Trata-se de resposta aos pedidos de esclarecimentos apresentados quanto à interpretação do Edital de **PREGÃO ELETRÔNICO Nº 007/2019** do SEMASA de Itajaí(SC), que tem como objeto a **Aquisição de peças e conexões em PVC para uso nos serviços comerciais de água do SEMASA no município de Itajaí.**

Modelo de referência do Edital.

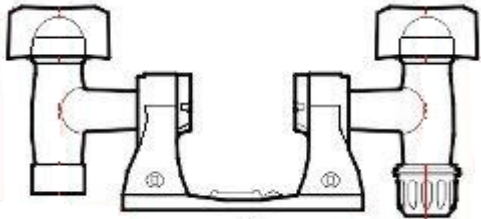
Esclarecimento 1) “Como na especificação do item 12 – KIT PADRÃO UMC, não constam os componentes, entendemos que, devemos considerar as informações do item 5 do Termo de Referência. Está correto nosso entendimento?

Ainda em relação ao questionamento 1 do e-mail abaixo, por favor, informar quais são os componentes do Kit UMC e, se possível, nos enviar desenho técnico para que possamos cotar o padrão correto.”

O questionamento está correto. O HIDRÔMETRO utilizado nestes kits UMC é de 190mm.

Componentes:

- 1 Registro de entrada com suporte;
- 1 Registro de saída com suporte;
- 1 Base de nivelamento;
- 1 Conjunto de Fixação contendo: a) 2 Parafuso \varnothing 5,5 x 25mm; b) 2 Guarnição $\frac{3}{4}$ ”; c) 2 Batoque com mola; 2 Lacs $\frac{3}{4}$ ”.
